工程指示 / 要求簡箋(E.I.)

工程指示編號：EI / 2690 / 20

工程名稱：亞皆老街中電

工程項目：亞皆老街中電 回覆王良幕牆組裝問題(窗外蓋)

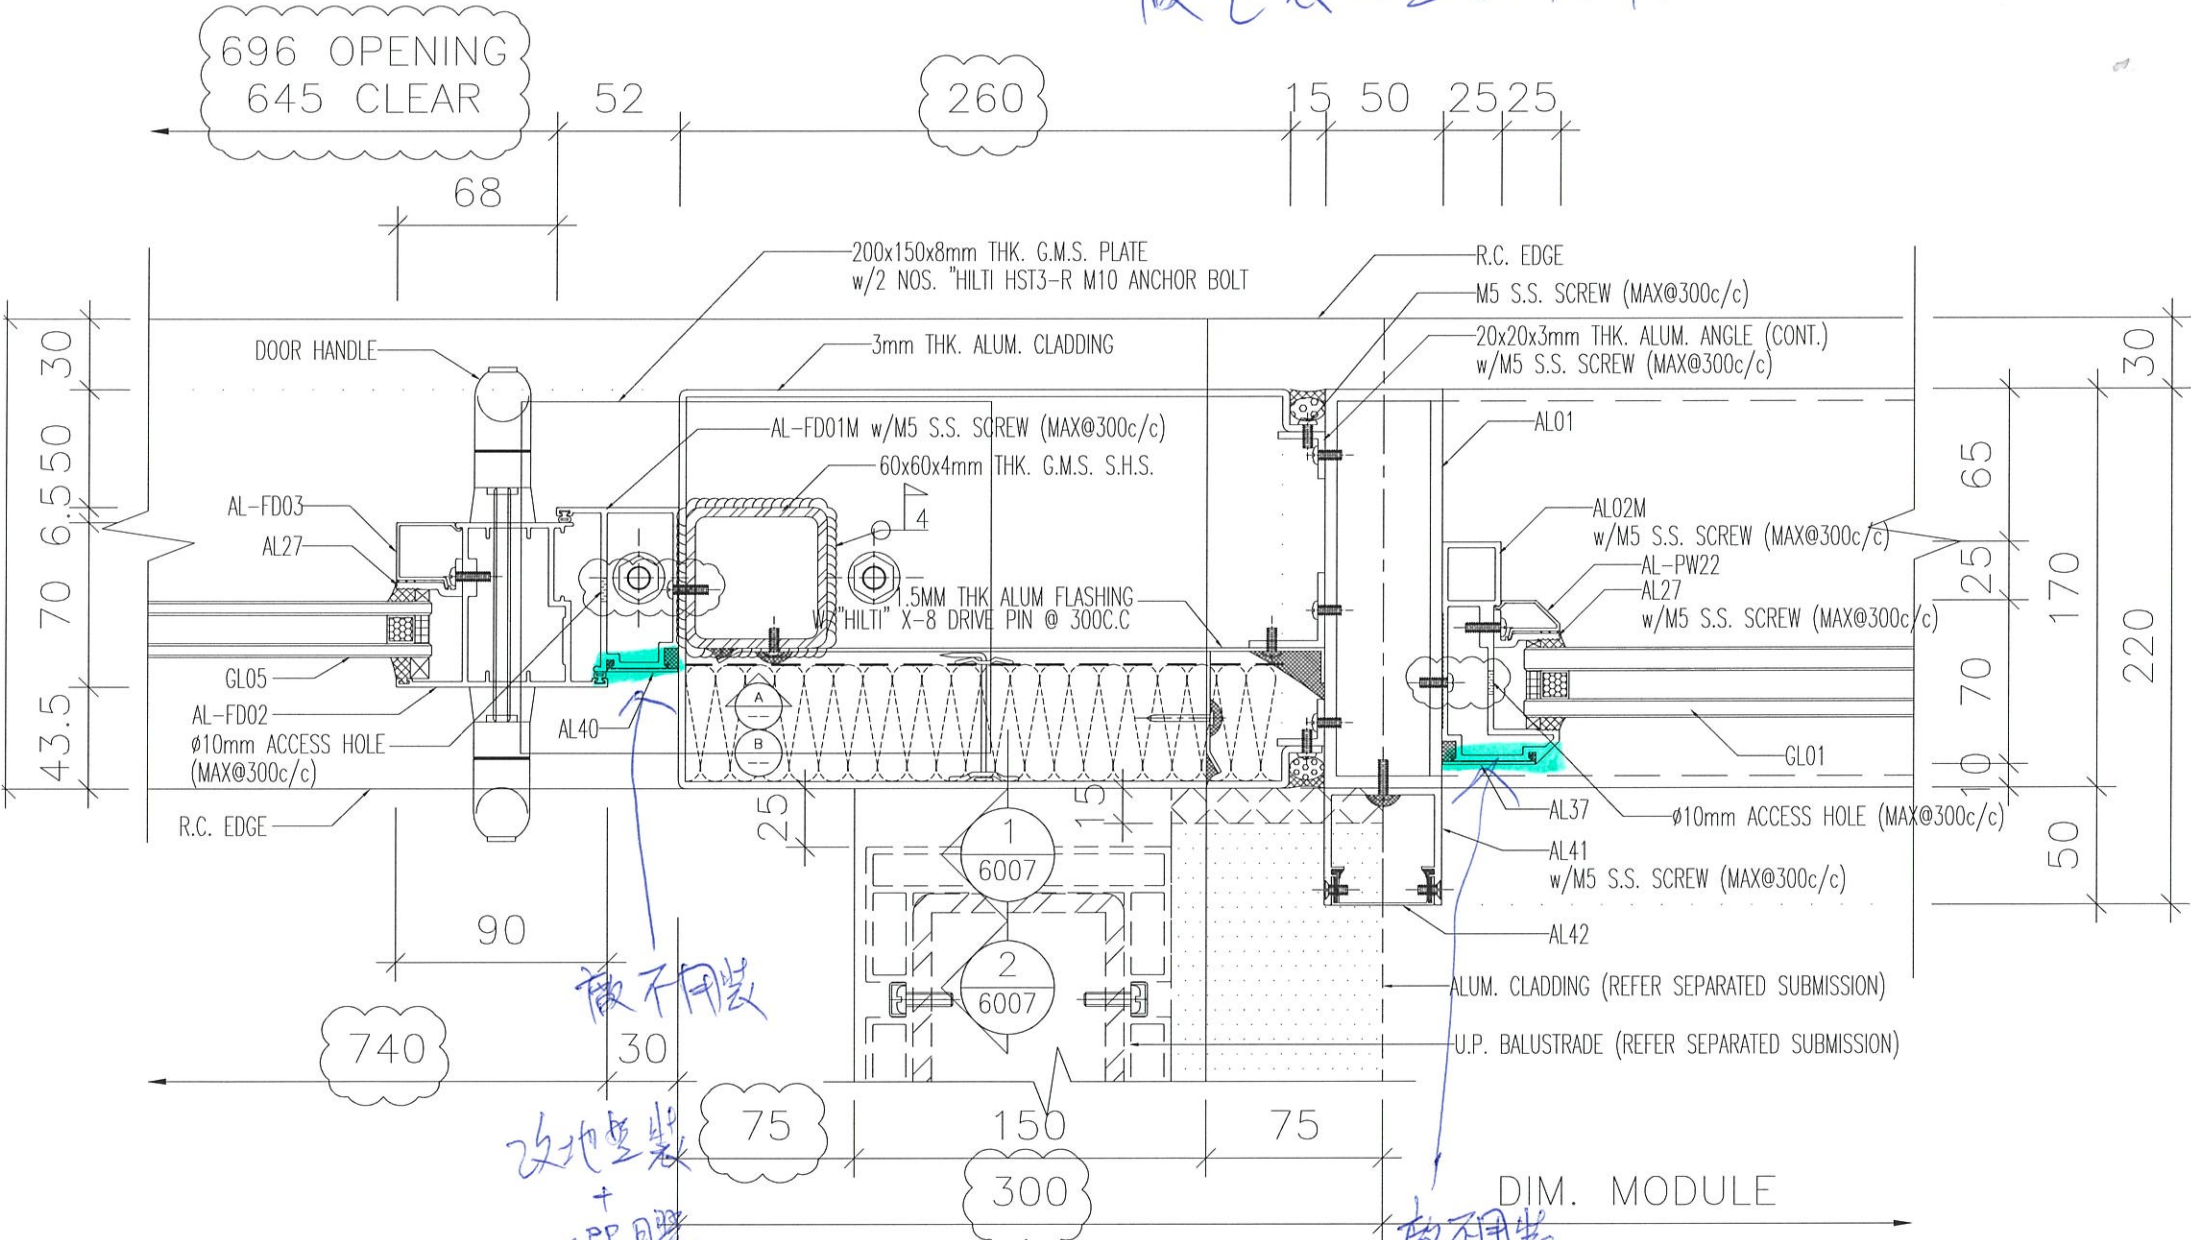
廠已裝外意需拆除

廠不用裝

DIM. MODULE

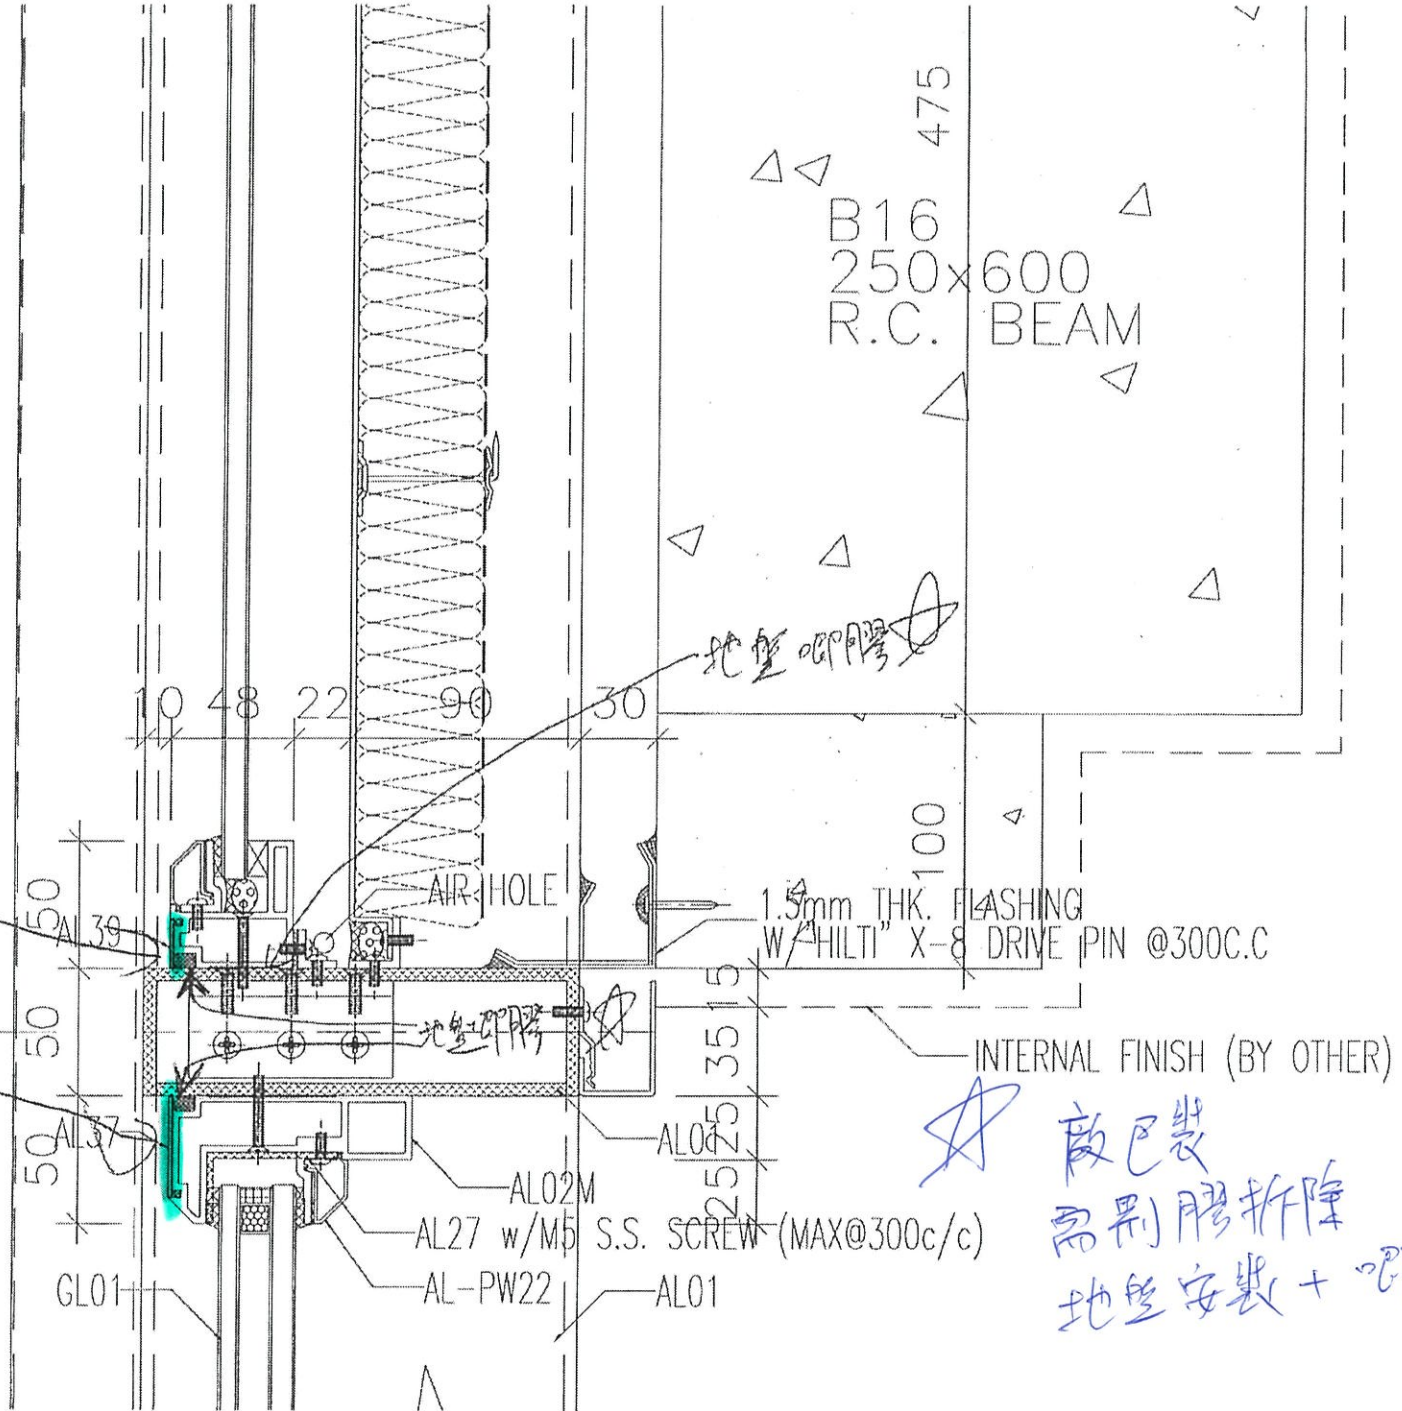
改地盤裝
+ 唧膠

廠不用裝
改地盤裝 + 唧膠

地盤裝
廠裝

地盤印膠

HORIZONTAL DETAIL

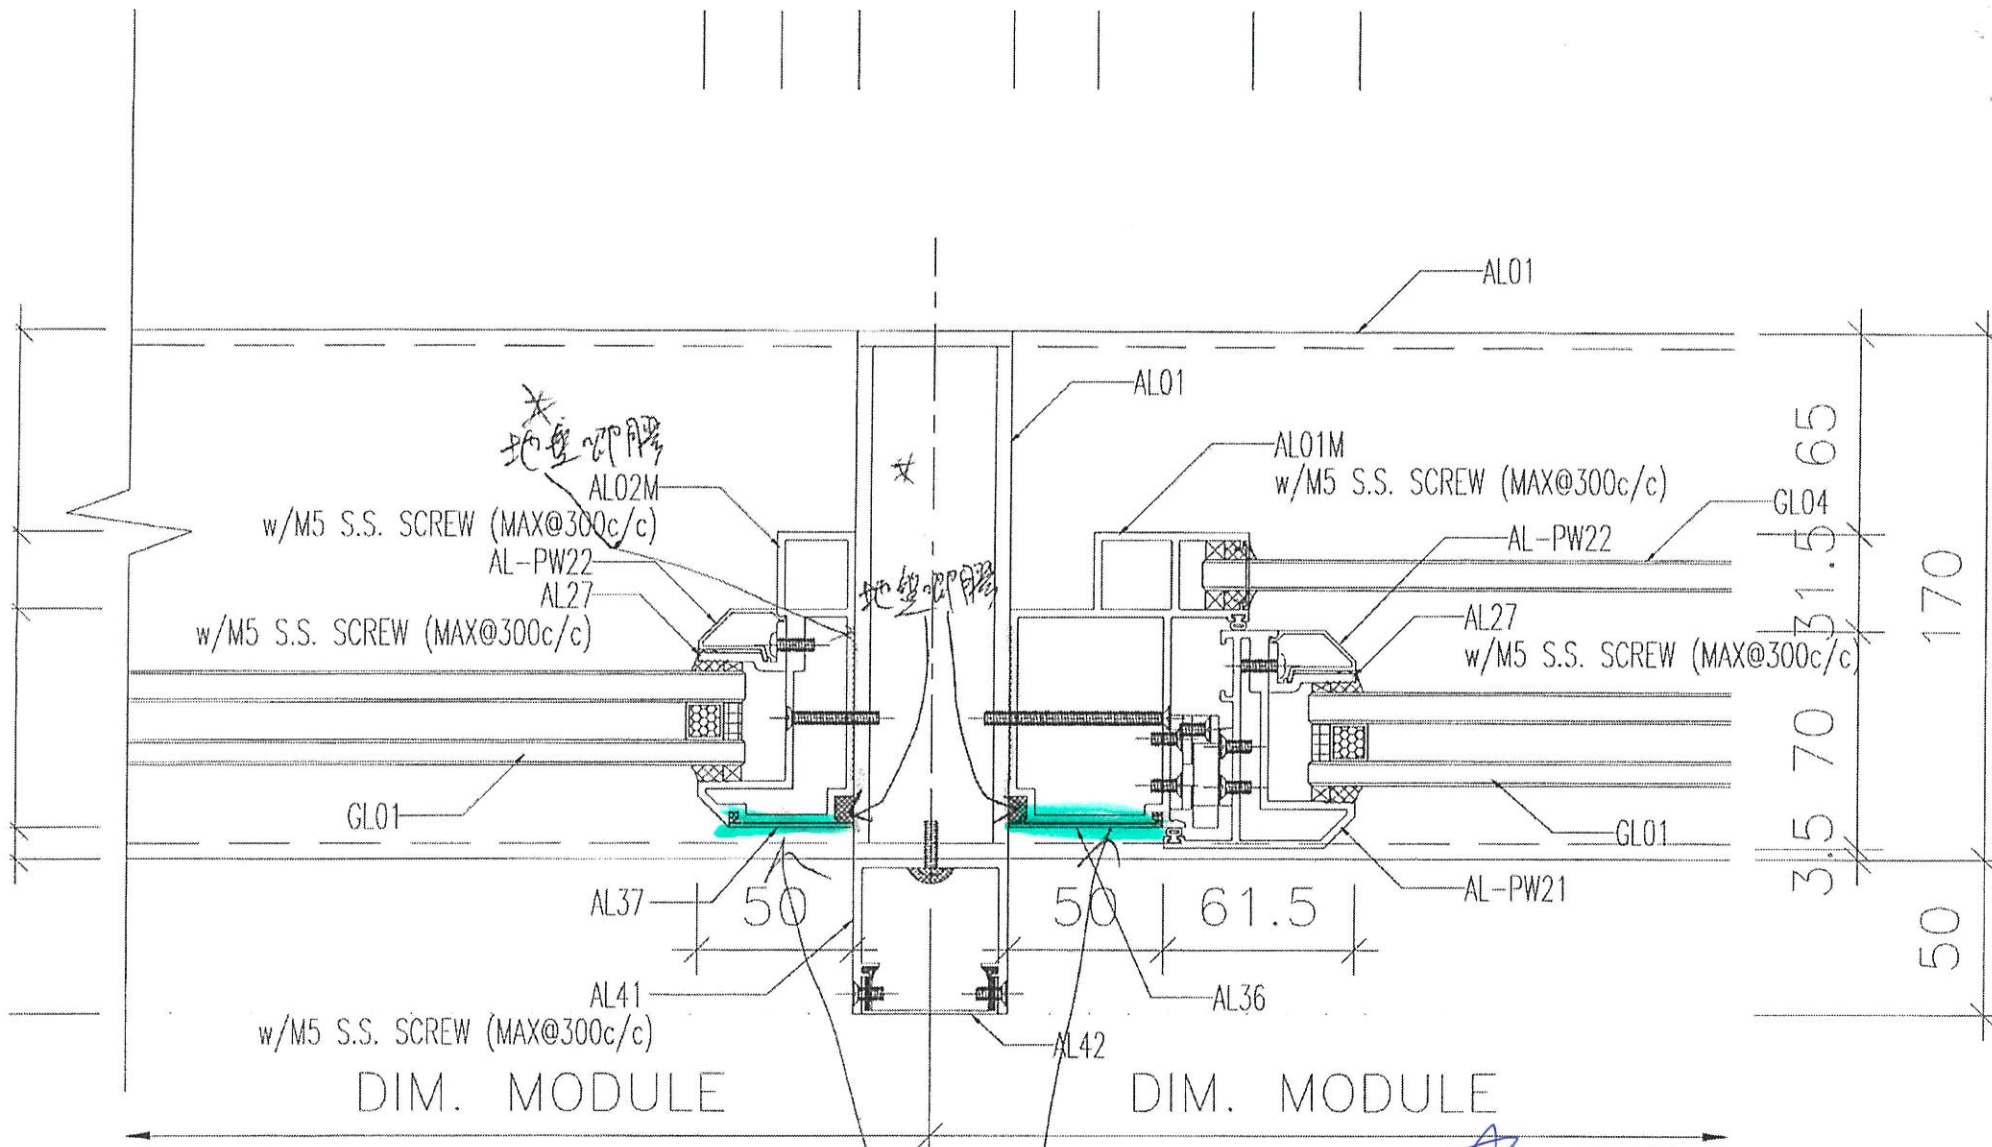
廠已裝
需剝膠拆除
地盤安裝 + 印膠
